## ***Projet éolien des Quatre Vents***

Communes de Château-Guibert et Les Pineaux  
Communauté de Communes Sud Vendée Littoral  
Département de Vendée (85)

# ***Réponses aux observations de l'avis de l'Autorité Environnementale & aux remarques non rédhibitoires formulées par la DDTM***

Carte 5. Méthodes des expertises chiroptérologiques

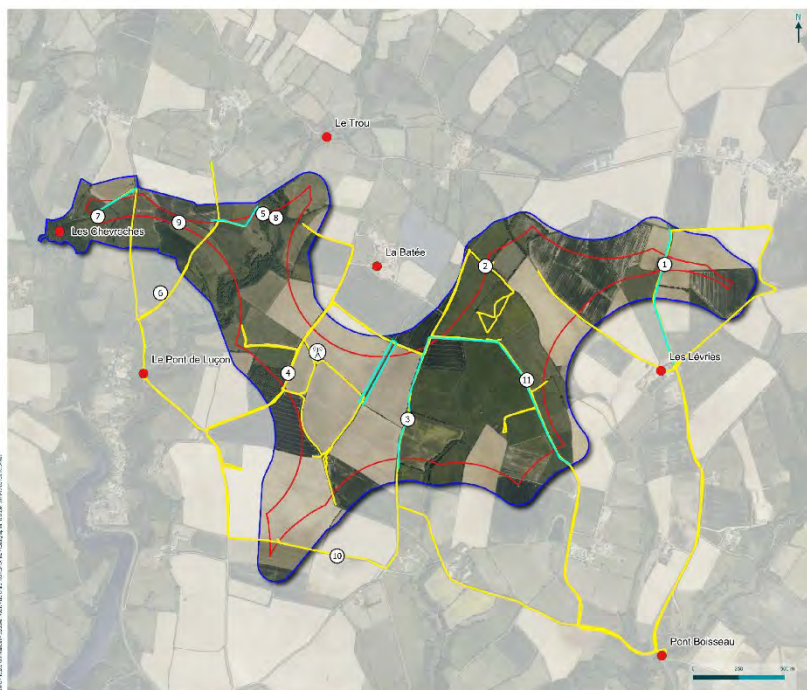
Cette étude en hauteur conclut notamment à la prépondérance des activités de déplacement la nuit et la faible importance des activités de chasse. Or, le mât de mesure a été sciemment placé dans un secteur de transit, peu favorable à la chasse. Cette conclusion doit donc être davantage justifiée.

***La MRAe recommande de compléter l'analyse de l'état initial en justifiant davantage les conclusions d'absence de secteurs de chasse sur le site pour les chiroptères, au regard du choix d'implantation du mât de mesure dans un secteur peu favorable à la chasse.***

Plusieurs méthodologies ont été mises en œuvre pour étudier l'activité chiroptérologique :

**En conclusion, l'emplacement du mât de mesure est justifié par sa représentativité des Milieu naturel en présence, confirmés comme étant également des habitats de chasse des espèces de chiroptères présentes et susceptibles de fréquenter les espaces à proximité des éoliennes du projet.**

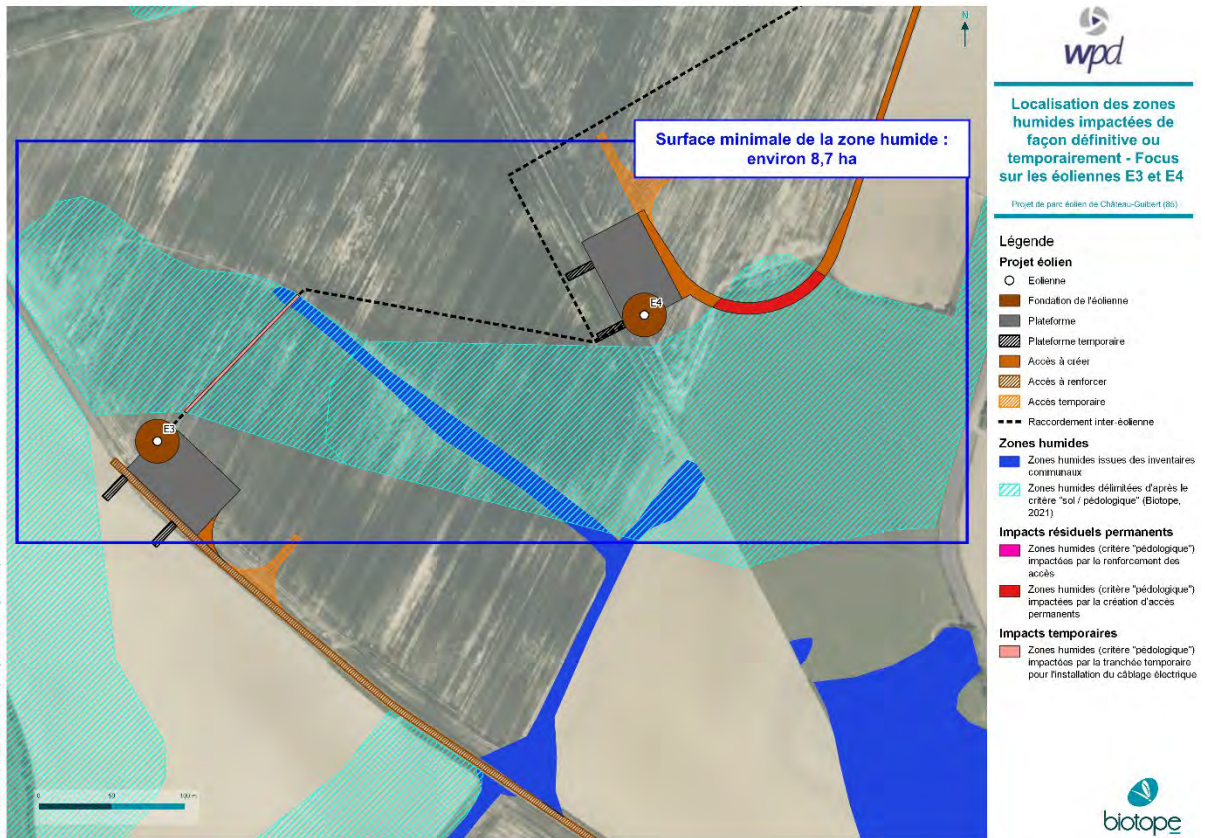
L'étude d'impact prévoit la destruction et/ou l'élagage de près de 450 mètres de haie au total<sup>16</sup> (note de bas de page : 16 L'étude d'impact reprend ensuite uniquement 308 m linéaires, qui correspondraient uniquement aux secteurs élagués, sans davantage de précision).

Il semble que les 450 mètres auxquels il est fait référence dans l'avis de la MRAe soit une coquille du dossier. Est effectivement indiqué en page 218 du tome « Milieu naturel » de l'étude d'impact un linéaire de 448,66 mètres, qui est erroné. Le linéaire total de haies détruites et élaguées est bien de 308 mètres.

Ce chiffre est corrigé dans le tome concerné.

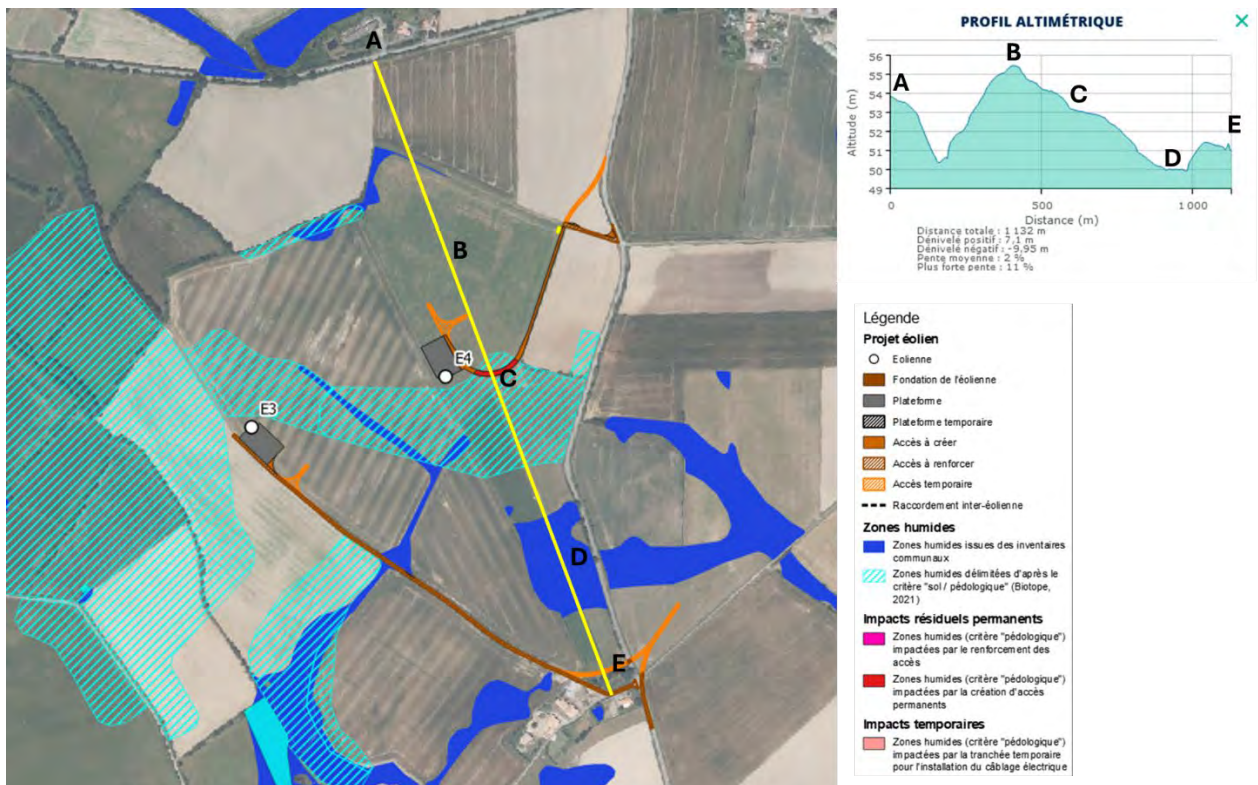
La piste d'accès à créer vers l'éolienne E4 intersecte la zone humide située à proximité, modifiant probablement l'alimentation du secteur en aval immédiat. Ce point doit être évalué et intégré à l'analyse « Eviter-Réduire-Compenser » (ERC).

***La MRAe recommande d'évaluer les impacts indirects du projet sur les zones humides, en particulier à proximité de l'éolienne E4, et de les intégrer à la démarche ERC.***

L'accès prévu pour l'éolienne 4 intersecte effectivement environ 632 m<sup>2</sup> de zone humide (impact direct). Cette emprise représente moins de 1% de la superficie de la zone humide impactée qui s'étend à minima de la route faisant la liaison entre la D88 et Les Lévrieres et le chemin agricole partant au nord des Lévrieres (se reporter à la carte ci-après).
